CCR-VIA -- COMITATO DI COORDINAMENTO REGIONALE PER LA VALUTAZIONE D'IMPATTO AMBIENTALE

Giudizio n° 4186 **Del** **21/03/2024**
Prot. n° 23/0513790 **Del** **21/12/2023**

Oggetto: Variante dell'A.U.A. n. 23730 del 24/04/2015 rilasciata dal SUAP Trigno Sinello

Comune di Intervento: Gissi (CH)

Piano Regolatore Esecutivo del Comune di Gissi - individuazione dell'agglomerato Val Sinello - Zona Industriale

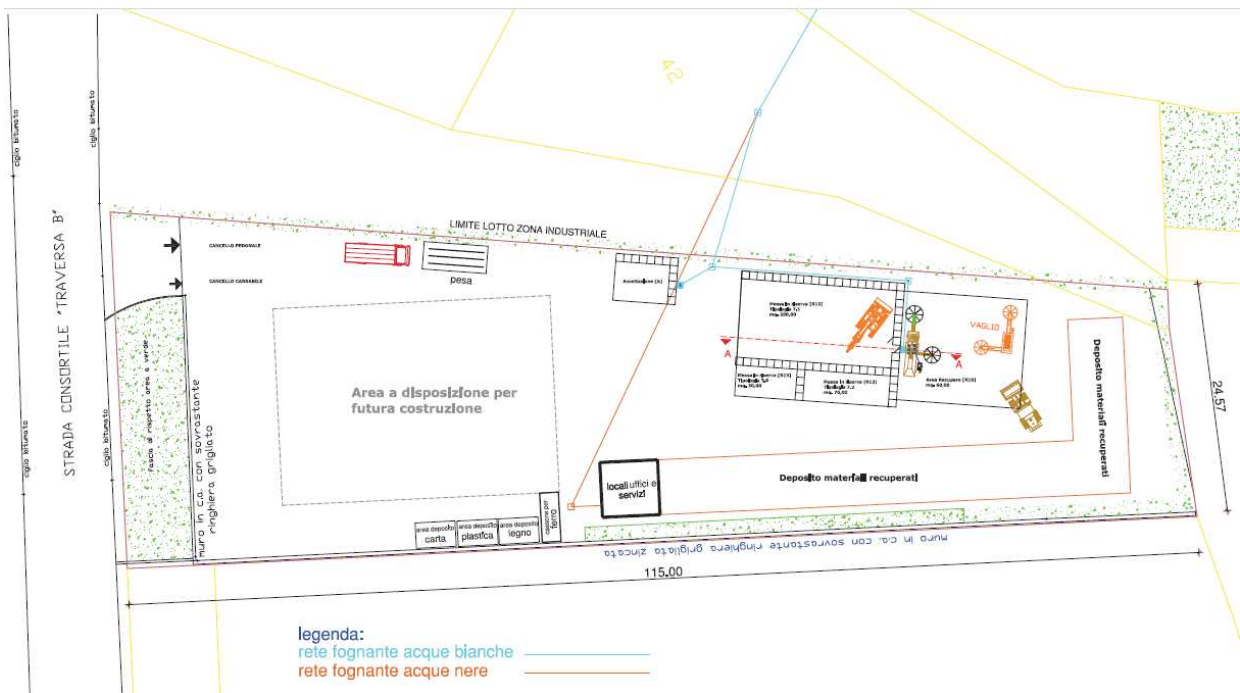
Visto che dal layout si evince che nello stato futuro l'impianto andrà ad occupare l'intera particella catastale n. 4182 del fg. 4 del Comune di Gissi, in parte esterna alla zona industriale, come si rileva dalla cartografia del P.R.E.;

Ritenuto a riguardo che sia necessario approfondire per l'ampliamento dell'impianto la compatibilità con il vigente PRE del Comune di Gissi;

Stato di progetto

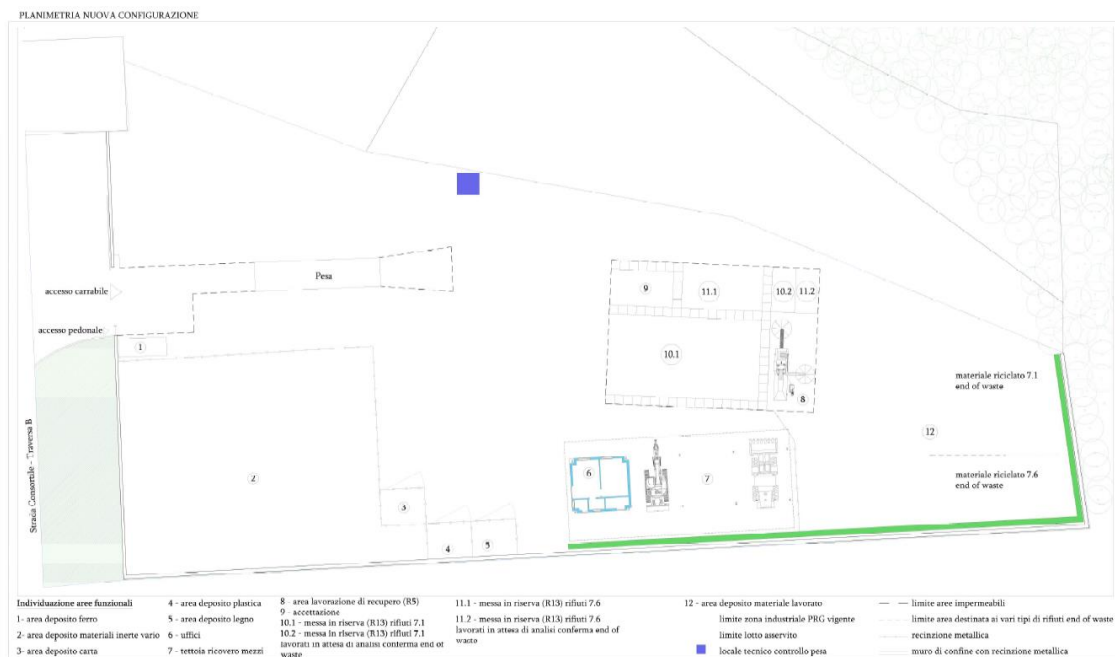
- la tettoia prevista nella planimetria relativa alla nuova configurazione risulta essere già realizzata;
- risulta presente un deposito di materiale, immediatamente a sinistra dell'attuale ingresso all'impianto, esterno al layout autorizzato;

Rilevato che, sulla base di quanto sopra, l'impianto risulta difforme rispetto a quanto valutato da questo Comitato con Giudizio n. 2427/2015 e ritenuto necessario acquisire informazioni utili circa dette difformità;

Considerato che le modifiche comportano l'ampliamento delle aree di deposito del materiale EoW, con potenziale incremento delle emissioni diffuse di polveri;

2. dovrà essere presentata apposita relazione relativamente alle difformità evidenziate in premessa.
